Avis délibéré
de la Mission régionale d'autorité environnementale
Provence-Alpes-Côte d'Azur
sur le projet de parc photovoltaïque au sol, au lieu-dit "la
Gagère" à Cabasse (83)

N° MRAe
2022APPACA3/3305

Figure 2: Plan de masse du projet (source: étude d'impact - annotation MRAe)

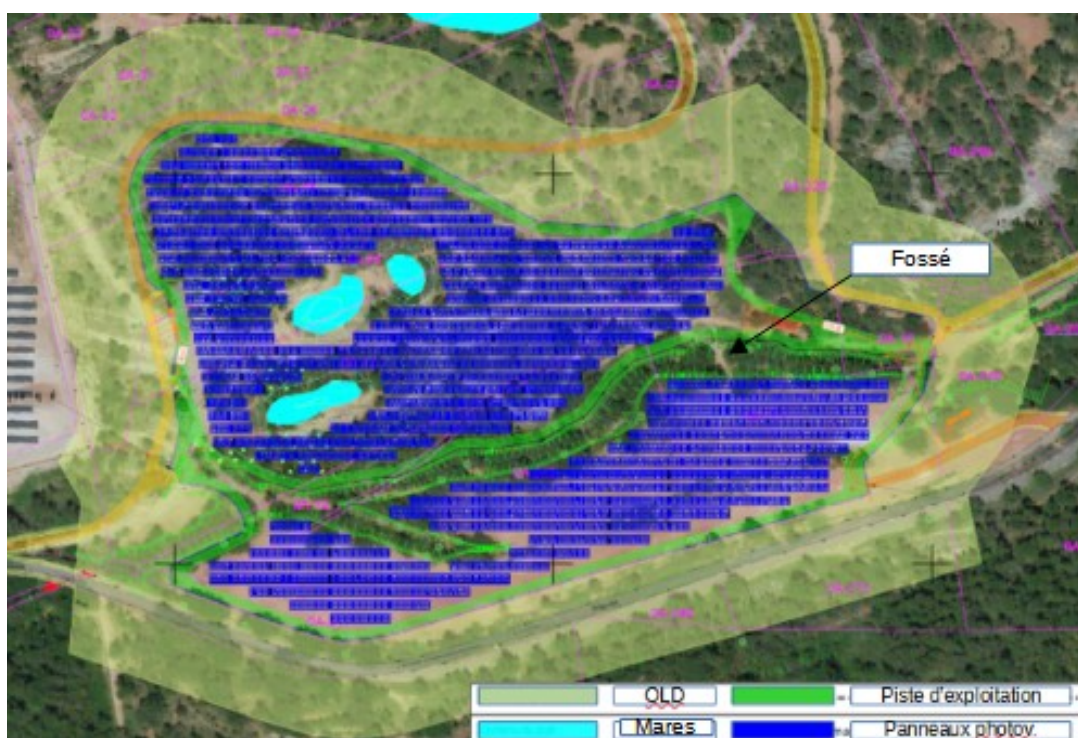
La MRAe recommande d'intégrer, dans le périmètre retenu pour l'analyse des impacts du projet, le tracé du raccordement au poste source Enedis qui fait partie intégrante du projet.

La MRAe recommande d'analyser les impacts des travaux (fixation des panneaux, tassements des sols, érosion des sols, pollutions accidentelles...) sur la retenue d'eau de Carcès, d'adapter la conception du projet en conséquence et/ou de proposer des mesures d'évitement ou de

La MRAe recommande de compléter l'étude d'impact par une analyse permettant de caractériser la vulnérabilité du projet en regard du risque minier existant, d'adapter la conception du projet le cas échéant, et/ou de proposer les mesures d'évitement et de réduction utiles.

La MRAe recommande d'évaluer plus précisément les enjeux liés au risque d'incendies de forêt dans le secteur du projet et d'étudier la possibilité de mesures supplémentaires pour garantir notamment l'absence d'aggravation de l'aléa induit par le projet et l'adaptation des mesures prises pour en maîtriser sa vulnérabilité.
